Carta nº 2612/2024 – Suprin/DP

Assunto: Resposta ao Relatório Técnico de Fiscalização regular no município de Espumoso.
Processo AGESAN número: 1359/2024.

RELATÓRIO DE AJUSTAMENTO DE AÇÃO E CONDUTA – RAAC

Referência: RELATÓRIO TÉCNICO DE FISCALIZAÇÃO N. 1359/2024 – RTF
Município de Espumoso - Vistoria realizada no dia 11 de setembro de 2024

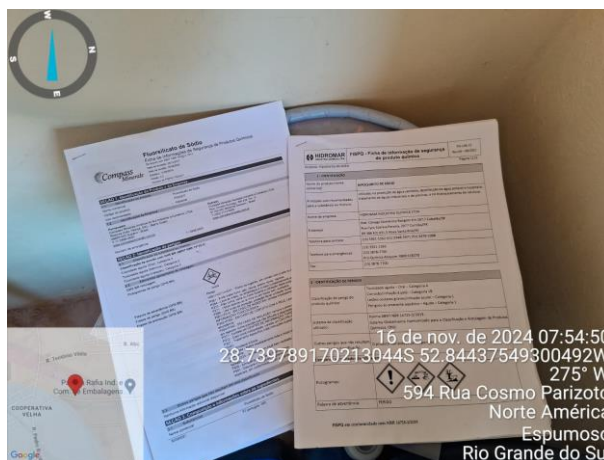
NC	CÓDIGO DA NC	UNIDADE	Poço ESP 13A
26	A2.21	CONSTATAÇÃO	Galões de hipoclorito não apresentam embalagens originais ou quando em outros recipientes não há indicação do nome produto, data de validade e lote.
GRUPO	PRAZO	NÃO CONFORMIDADE	Falta de identificação de produtos químicos.
2	90 dias	OBSERVAÇÃO

MANIFESTAÇÃO DA CORSAN: em andamento.

Ação	Prazo previsto
Identificar galões de hipoclorito	20/01/2025

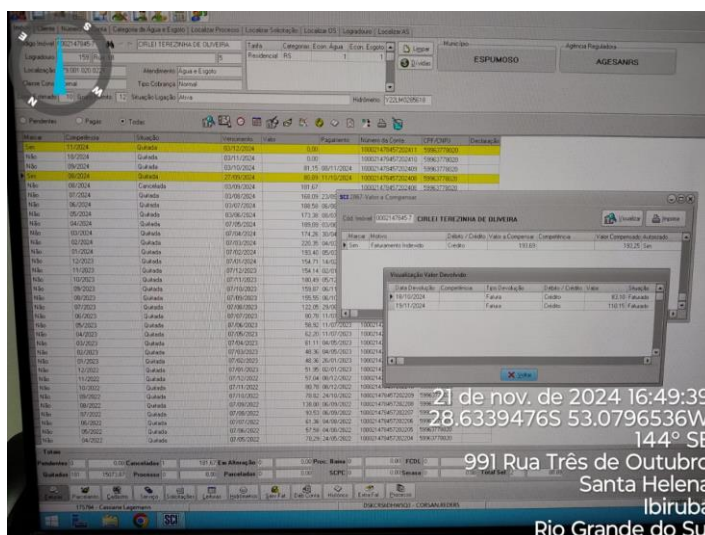
NC	CÓDIGO DA NC	UNIDADE	Comercial
149	-	CONSTATAÇÃO	Realizar cobrança de tarifa de água como 'Residencial Básica' para moradores dos bairros Arroio, Habitar Brasil, Parizzoto e São Valentim em desconformidade ao TAAC que prevê tarifa de água para estes bairros como 'Social'. Não há registros de reembolso dos valores cobrados em desconformidade.
GRUPO	PRAZO	NÃO CONFORMIDADE	Deixar de prestar informações ao órgão fiscalizatório.
2	90 dias	OBSERVAÇÃO	Por determinação do Município, a CORSAN irá contemplar, na modalidade de Tarifa Social, os seguintes bairros: Arroio, Habitar Brasil, Parizzoto e São Valentim. O consumo de água relacionado a essas economias não poderá exceder 10m3 (dez metros cúbicos), caso isso ocorra, o excedente será cobrado dentro da tarifa normal. O benefício deverá ser revisto a cada 2 (dois) anos. Assinado em 18/04/2024.
